Bauvorhaben:
Sanierung und Erweiterung Otto-Pankok-Schule
Van-Bock-Strasse 81
45468 Mülheim an der Ruhr

Bau teil:
Positionsplan - Bestand A1 und A2
Decke über dem 3. Obergeschoss

Gezeichnet: mm	Maßstab: 1:100	Projekt-Nr.:	Blatt-Nr.:	Index
Datum: 04.04.2019	Blattgröße: A1	T-161123	A/P05	b

Decke über dem 3. Obergeschoss

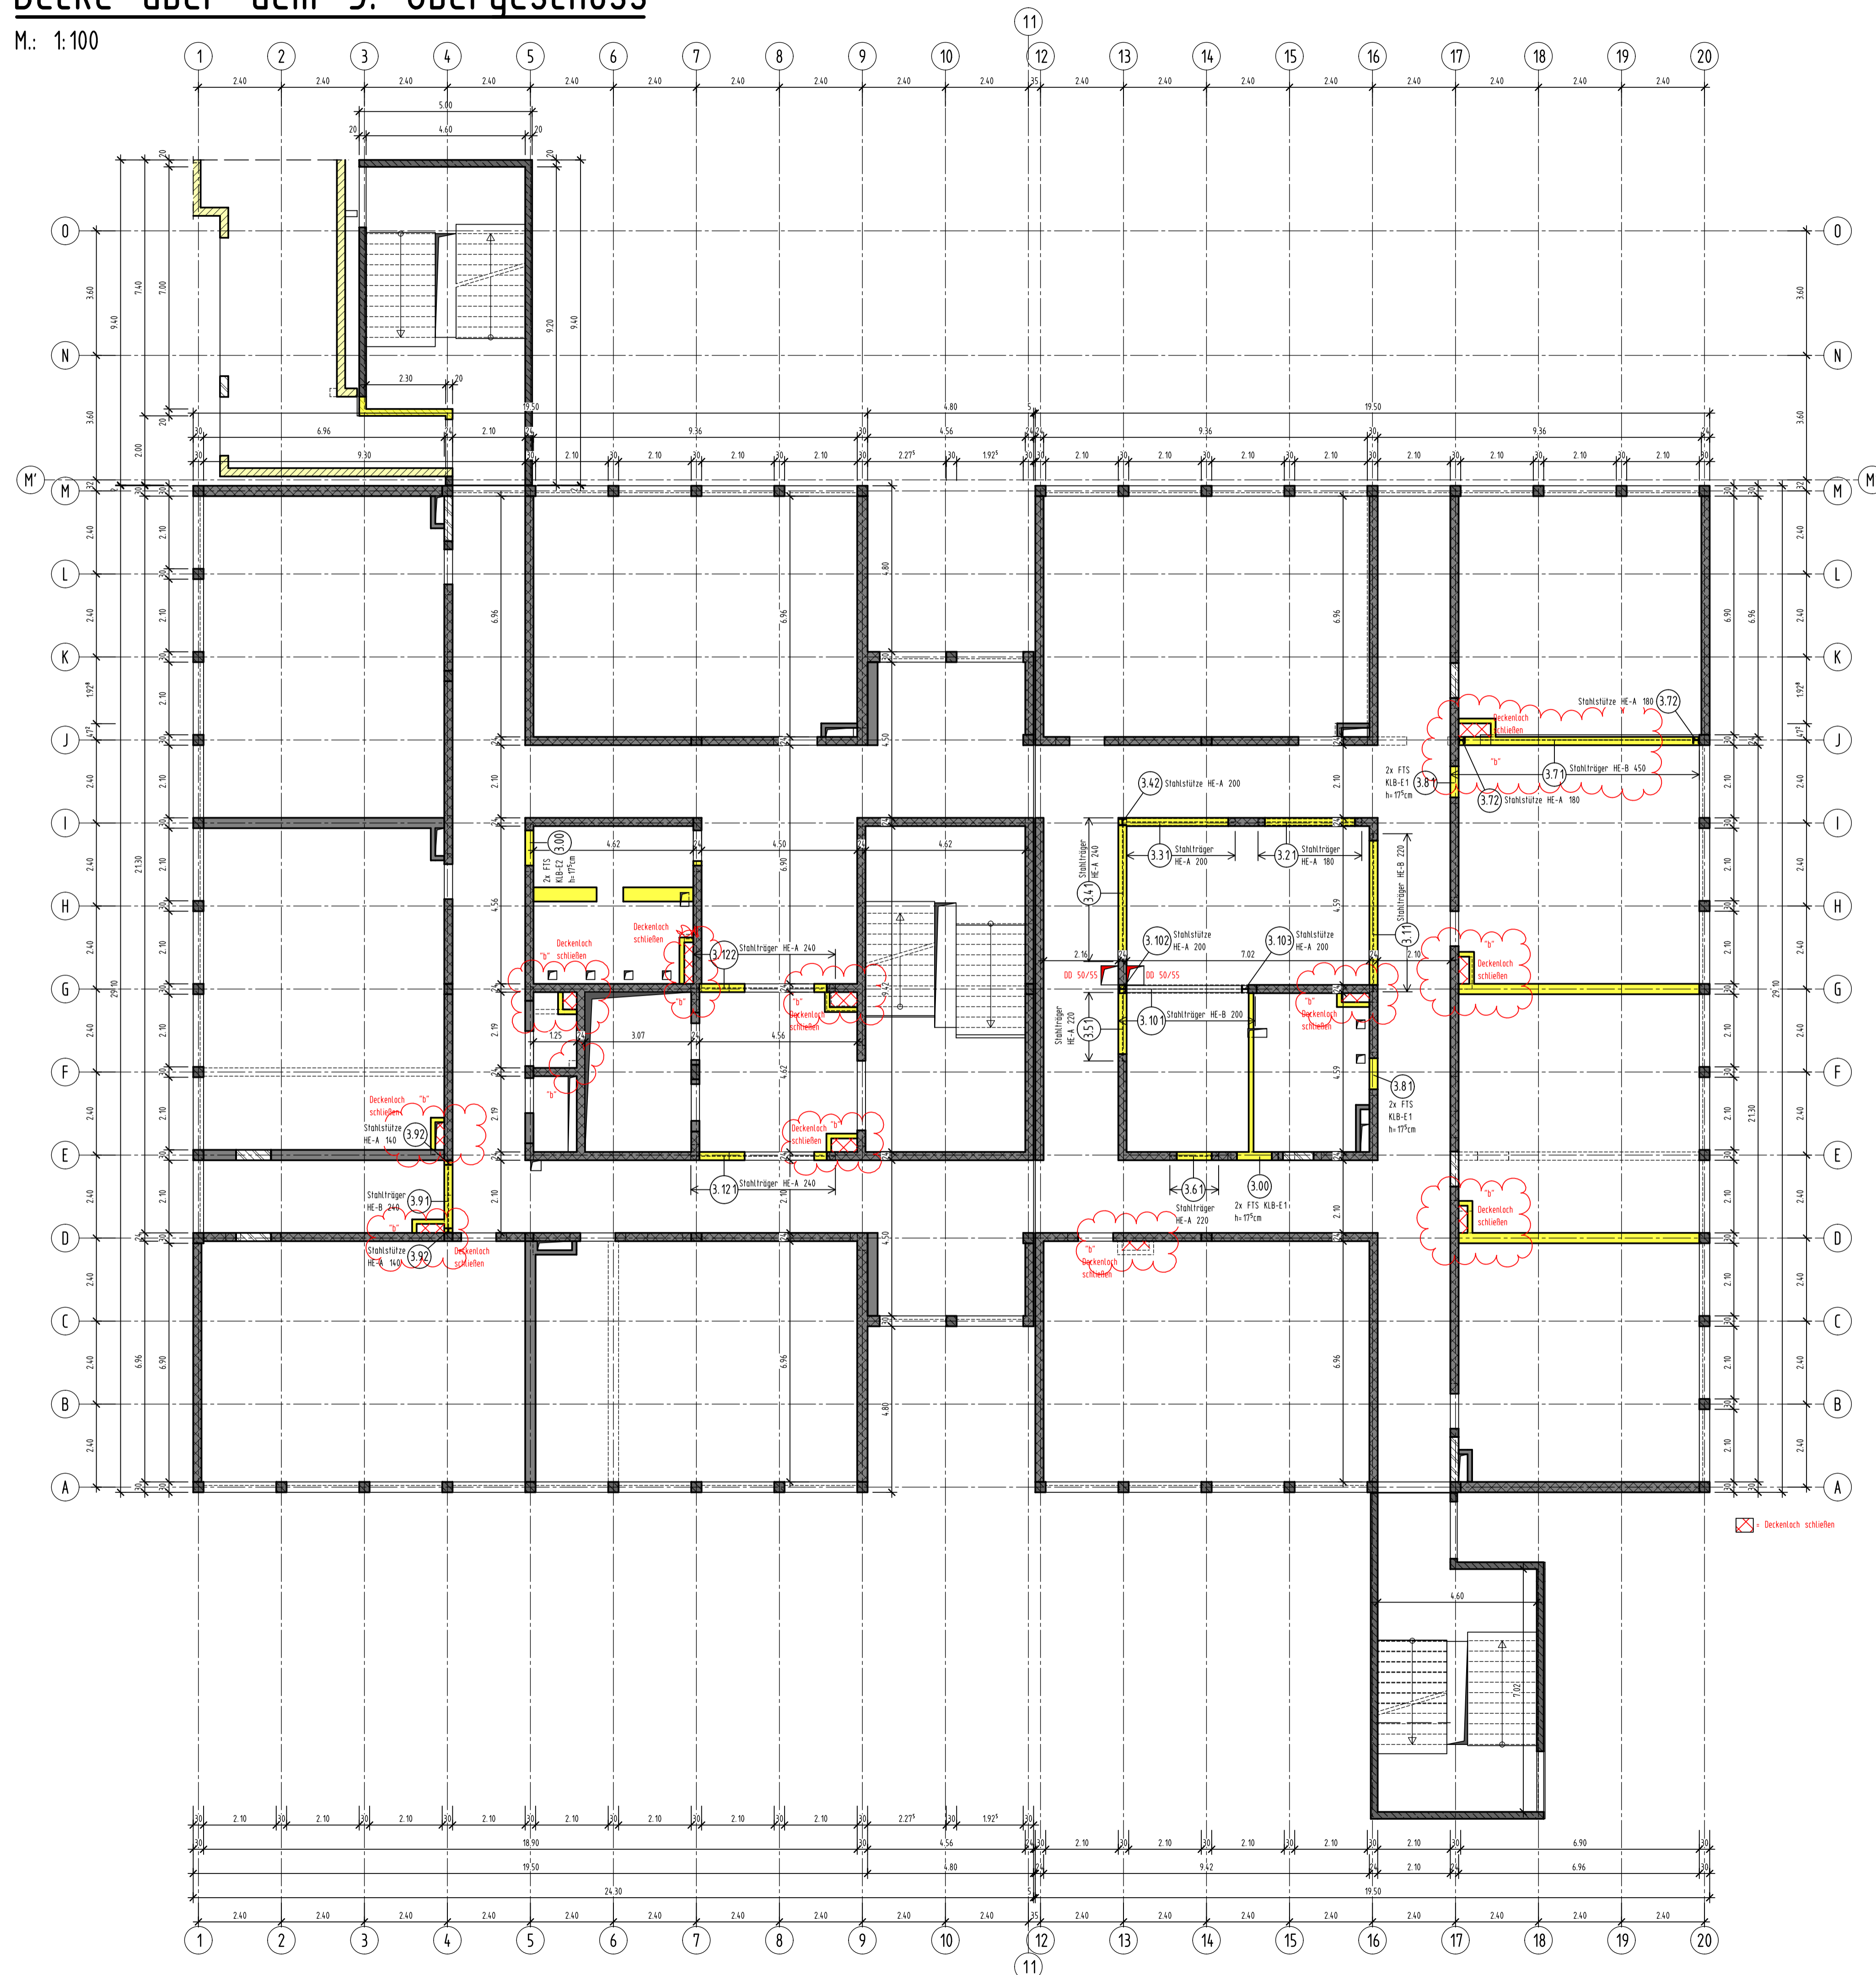
b	Öffnungen vergrößert, Bestandswände zum Abbruch und Öffnungen verschließen, Treppenhause (Achse A) ergänzt (siehe Wolke "b")	04.06.2020	cs
a	Stahlträger und FTS über neuer Öffnung, Stahlstütze neu (siehe Wolke "a")	12.12.2019	ao
Index:	Änderungen:	Datum:	Name:
